**POŽADAVKY NA SESTAVU
ZÁCHYTNÉ VANY PRO NEZASTŘEŠENÉ
TRAFOSTÁNÍ BETONBAU
PRO TRANSFORMOVNU
LIPNICE**

Název stavby:	TR Lipnice – obnova transformovny
Místo stavby:	TR 110/22 kV LIPNICE, 373 12 Jílovice u Trhových Svinů
Datum zpracování:	17-02-2022
Vypracoval:	Ing. Zdeněk Matoušek
Číslo stavby:	1020002421

Cílem tohoto dokumentu je definování dodatečných požadavků na provedení trafostání (záchytné vany pro nezastřešené trafostání).

Vzhledem k technickým změnám a novým požadavkům, které nastaly po 5.11.2020 (poslední nabídka) a během dokončovacích projekčních prací bychom chtěli požádat o aktualizaci nabídky z 5.11.2020, do které budou zahrnuty níže uvedené a zaznamenané změny.

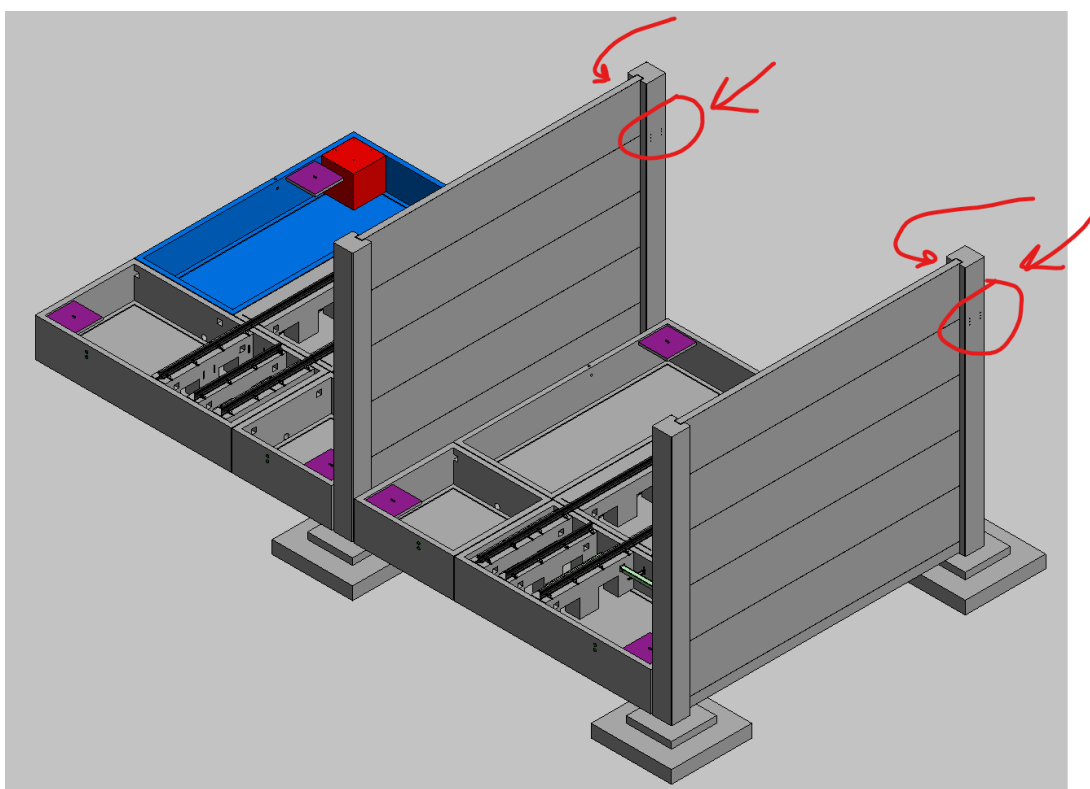
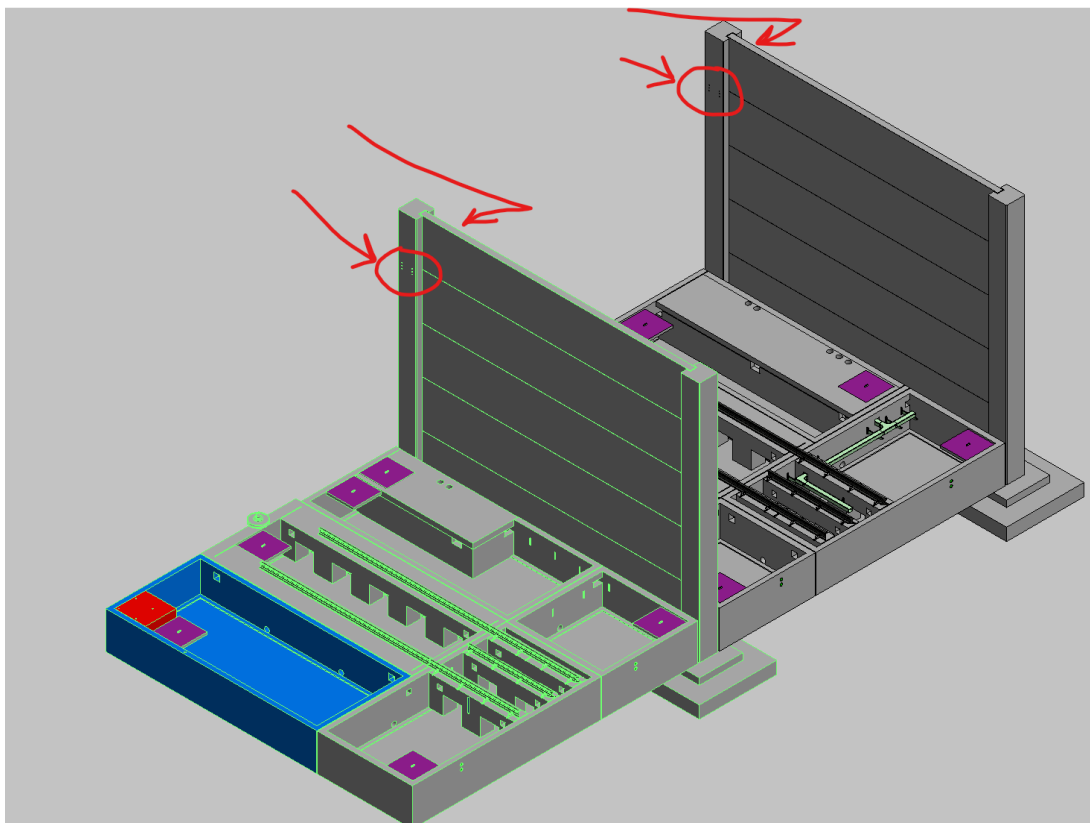
- Garanovat přesné umístění s tolerancí ± 1 mm ve vztahu k horní ploše betonové vany
 $\pm 0,00$ – vztažná plocha

1.8.1 Přemístění přípravy pro hladinový snímač

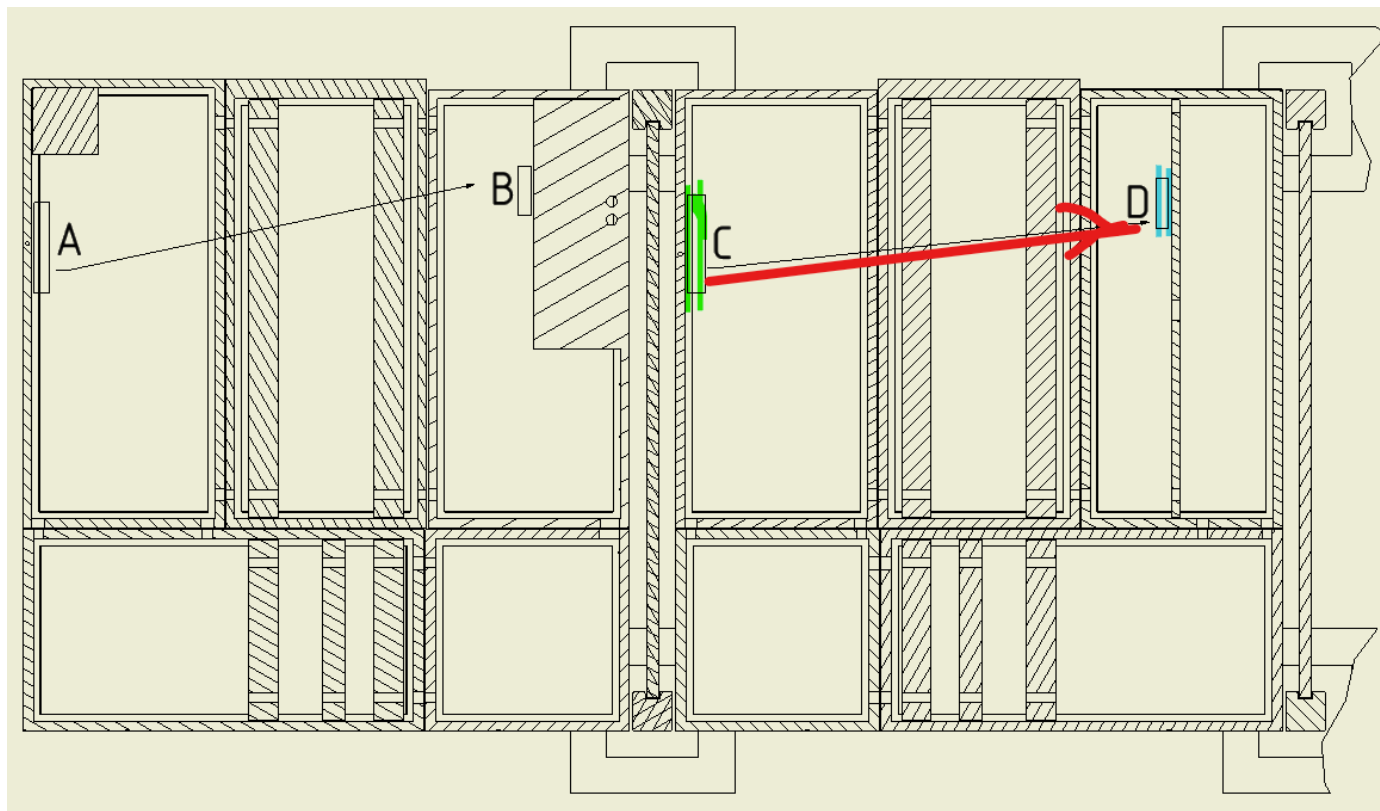
Přemístit sestavu komponent pro hladinový snímač z místa vany č. 4 místo „C“ nově do vany č.6 místo „D“ viz obrázky níže.

1.8.2 T102 vana 4. AW3066

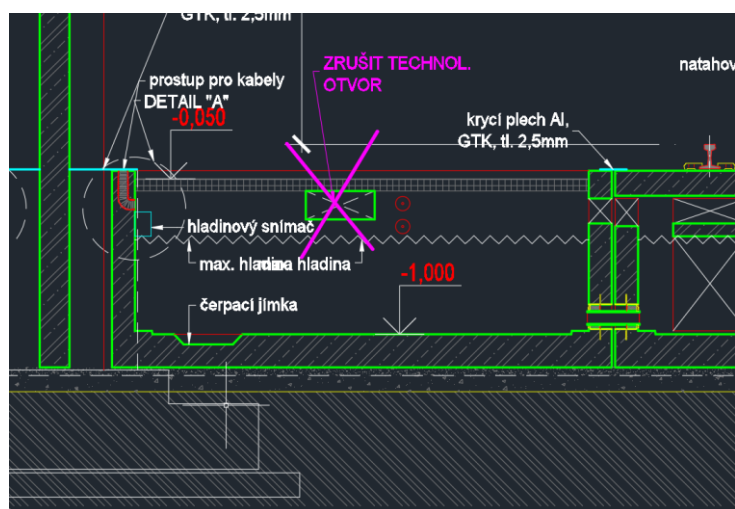
- Zrušení technologického průchodu (vstup pomocné kabeláže)

1.8.4 T102 vana 6. AW3066

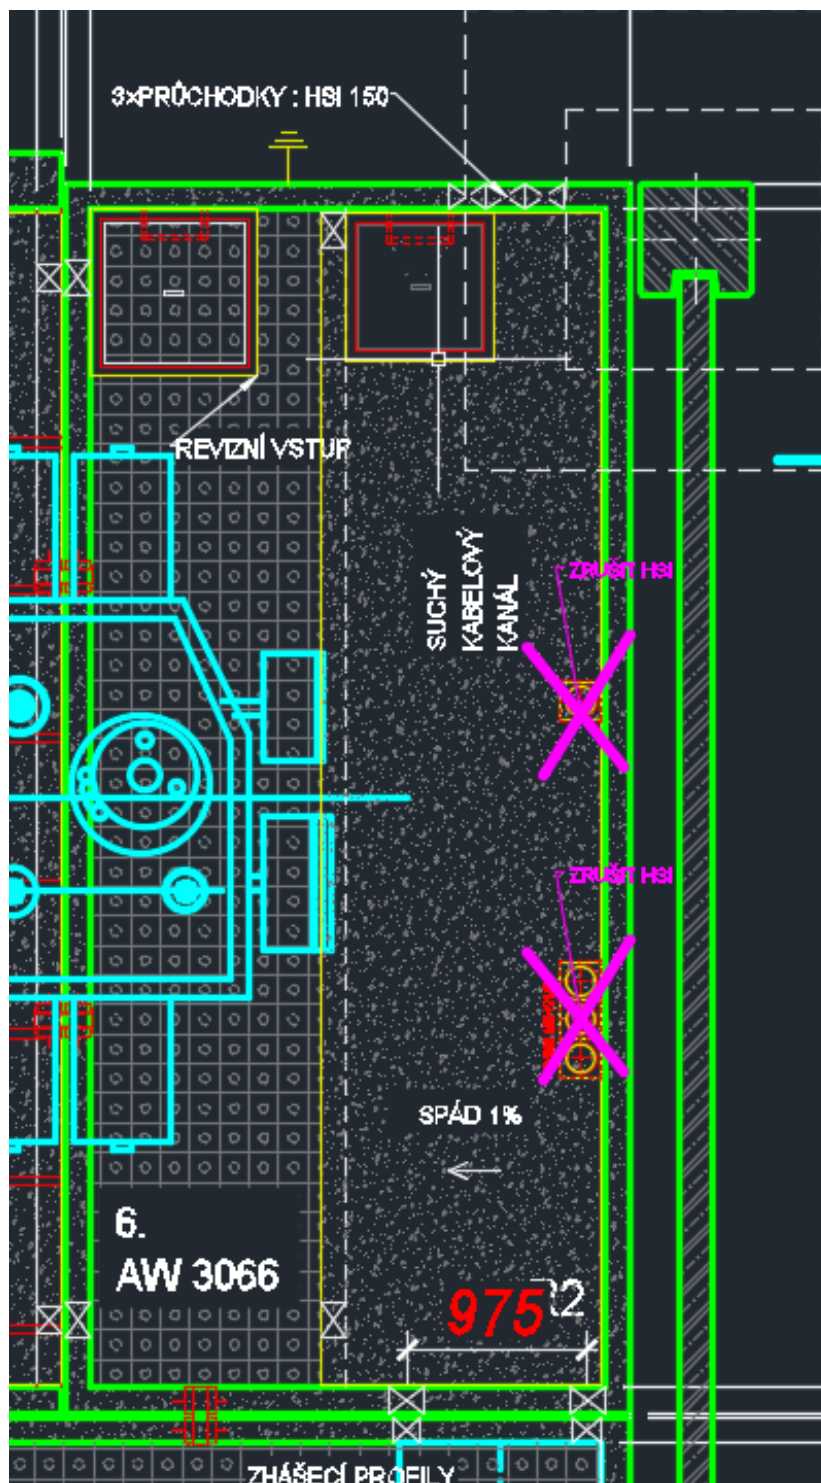
- Zrušení HSI průchodek betonovým záklopem suchého kanálu

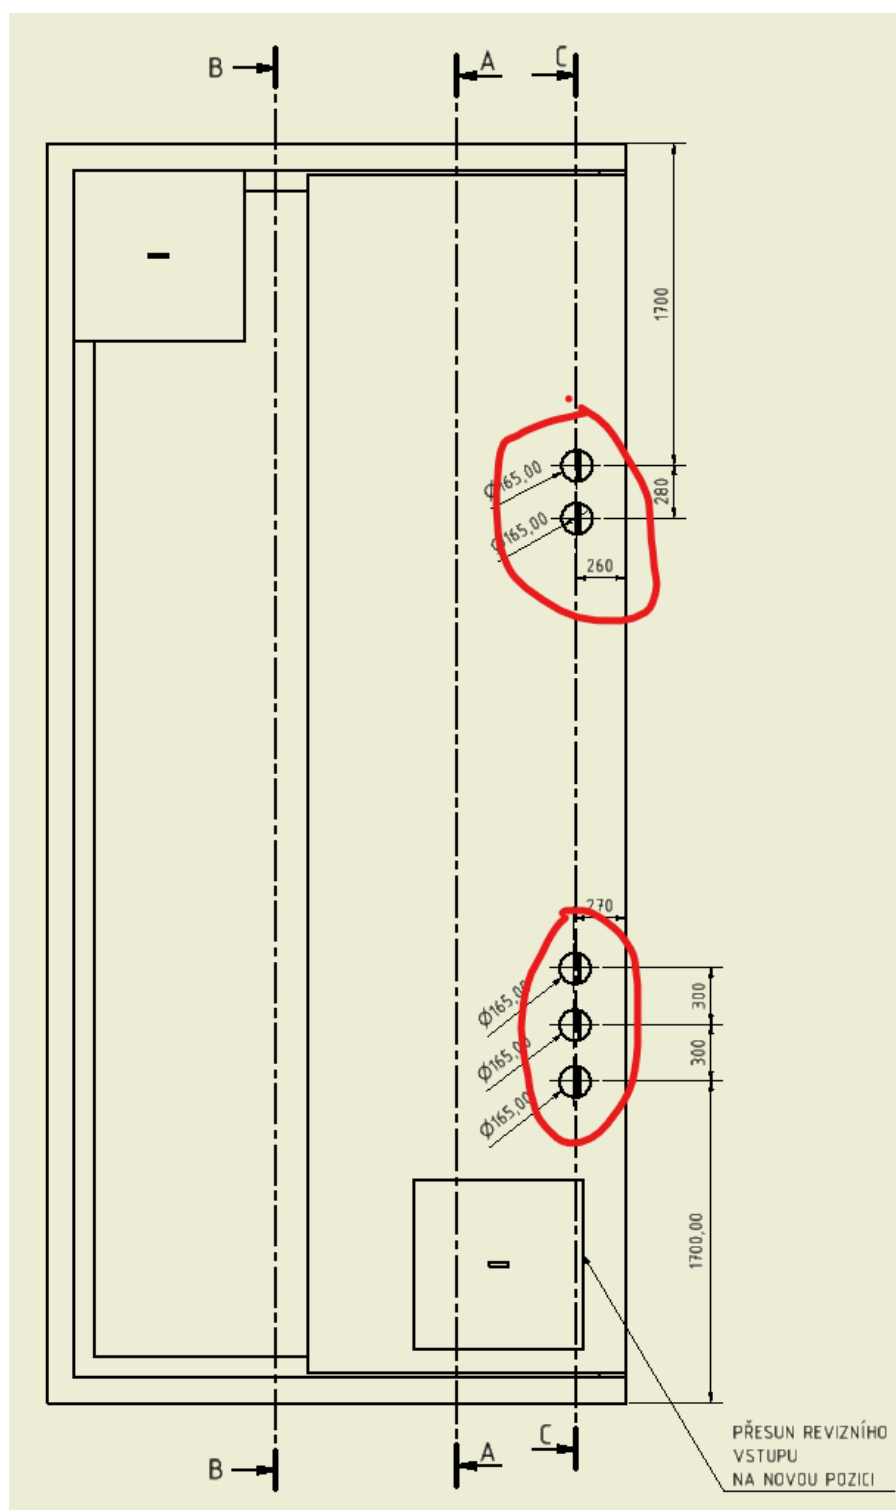
- Vytvoření nových průchodů v betonovém záklopu:
 - 3x průměr 165 (vn kabely)
 - 2x průměr 165 pro pomocnou kabeláž viz obrázek níže

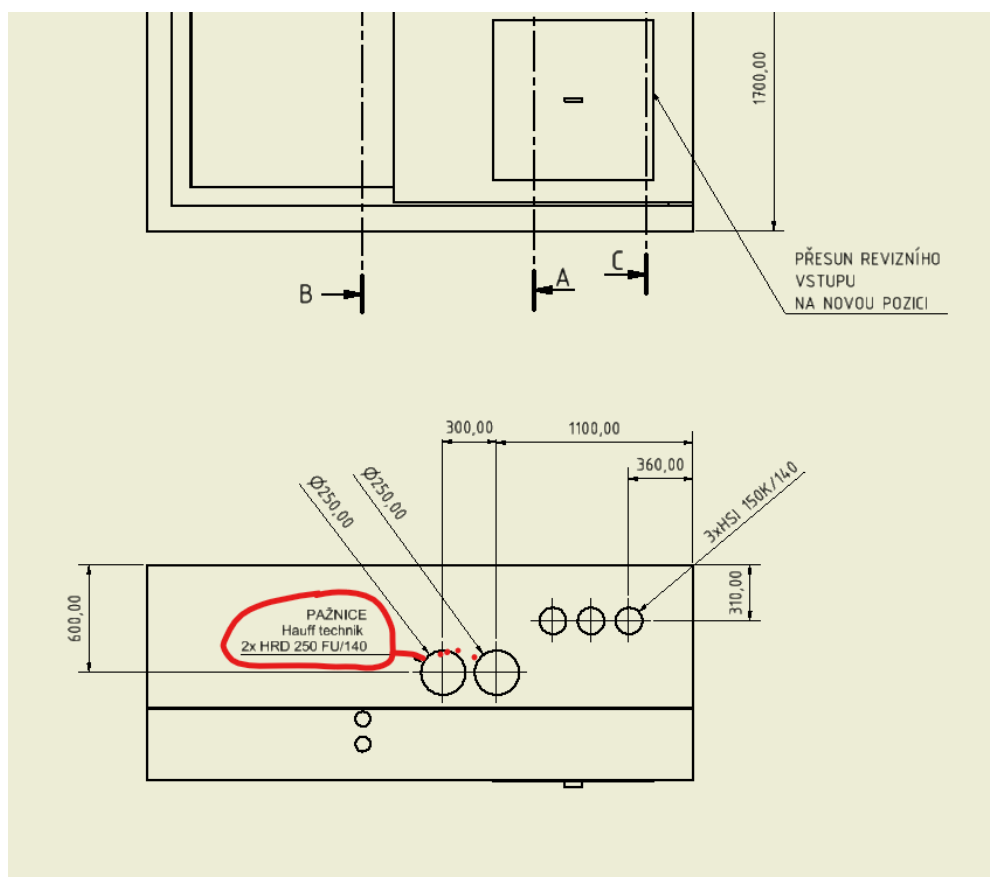
- Vytvořit průchod pro pomocnou kabeláž (pažnice Hauff technik 2x HRD 250 U/140)

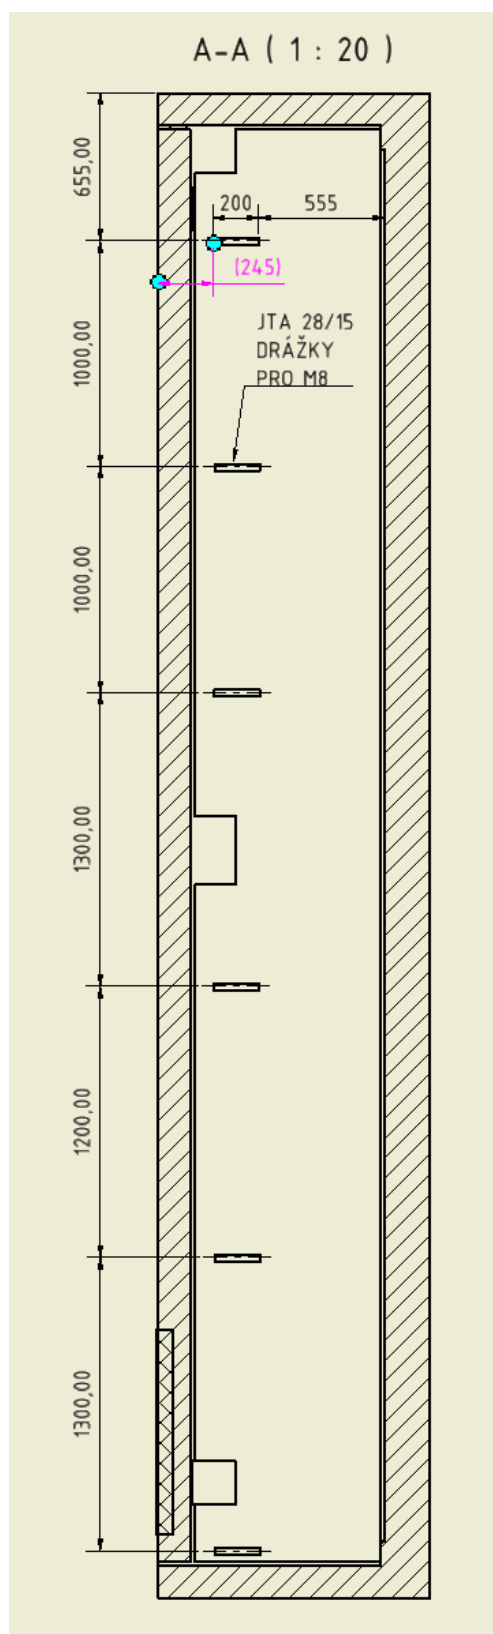
- JTA drážky pro konzoly NKS (nosné kabelové systémy) v suchém kabelovém prostoru

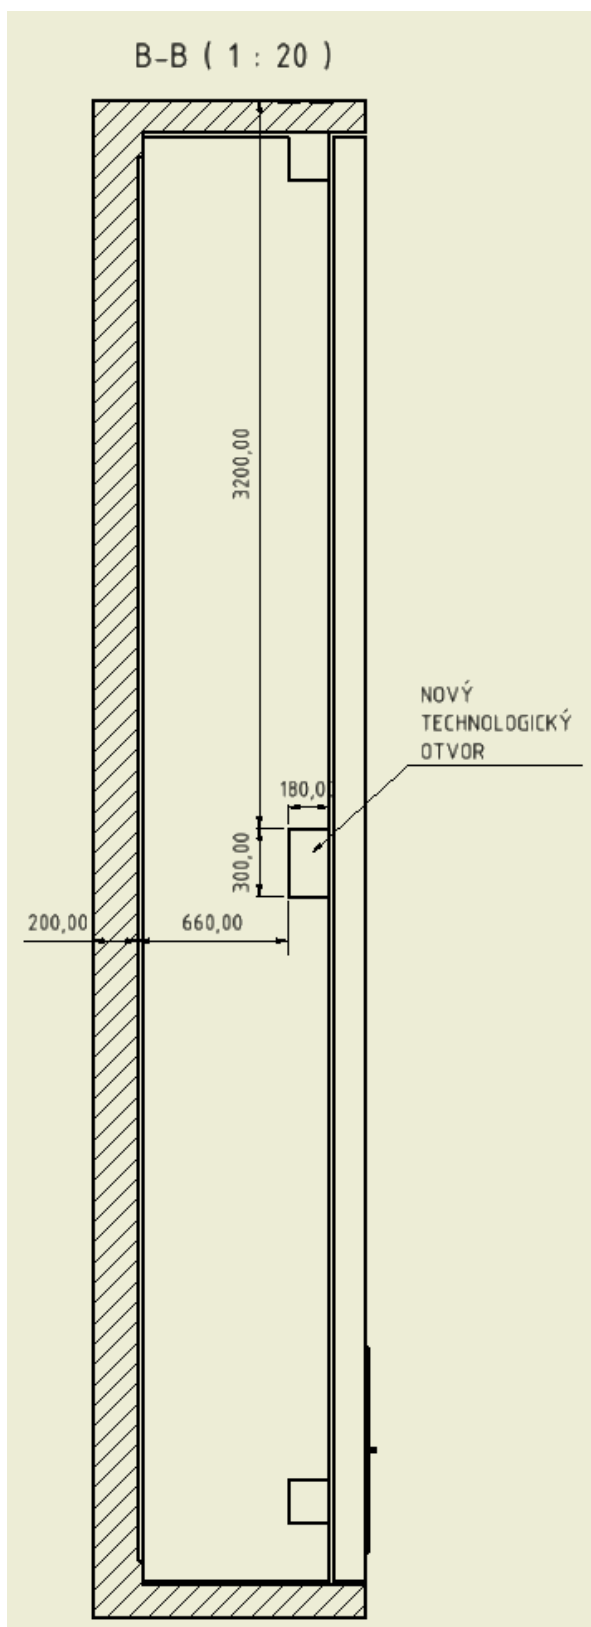
- Nový technologický otvor (k T101 +TZ) vnější delší strana such. kabelového kanálu 300 x 160

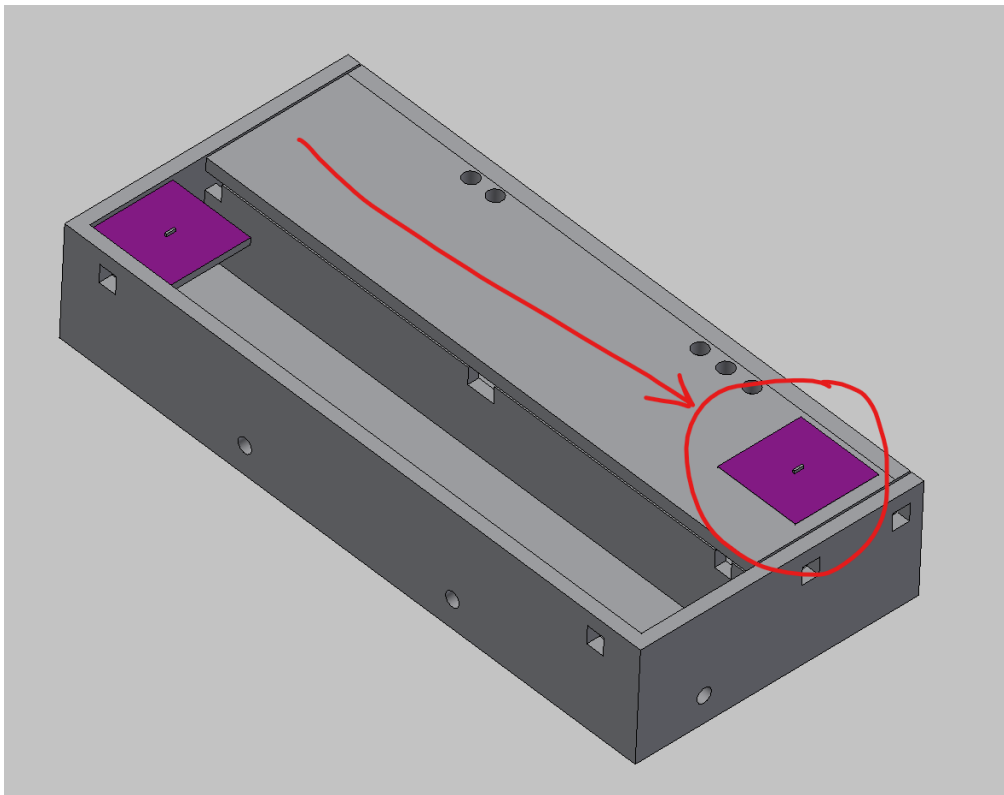
- Přesun REVIZNÍHO VSTUPU pro suchý kabelový kanál z původního místa na nové

- Průchod ve zhášecím roštu pro kabeláž

1.8.5 T102 vana 10. AW3066

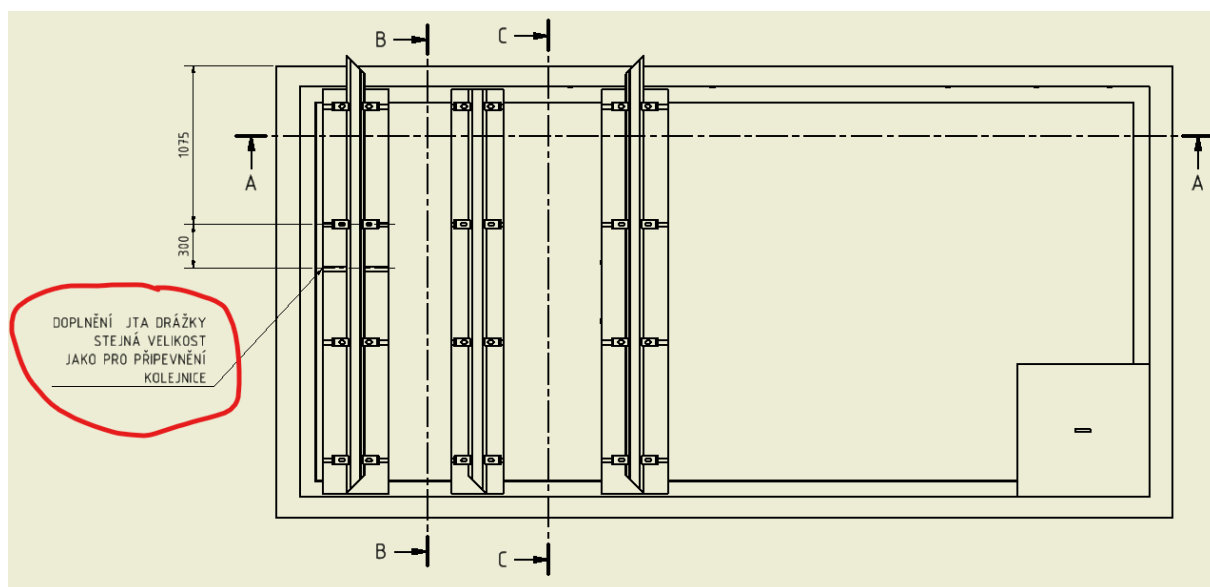
- Doplnit 1 x JTA drážku pro MXX ke stávajícím drážkám na kolejnici viz obrázek

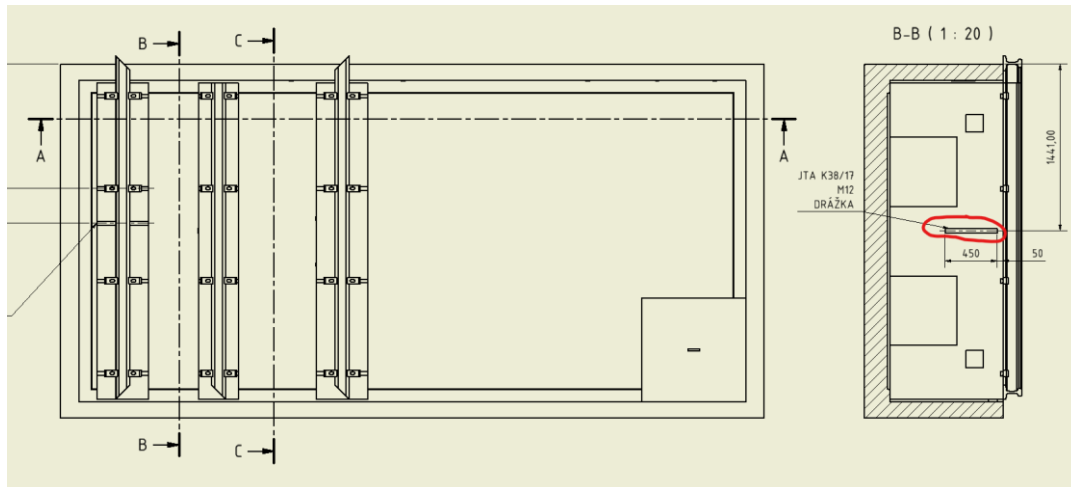
- Doplnit JTA K 38/17 drážku pro M12 pro konzolu vislou (N) viz. obrázek
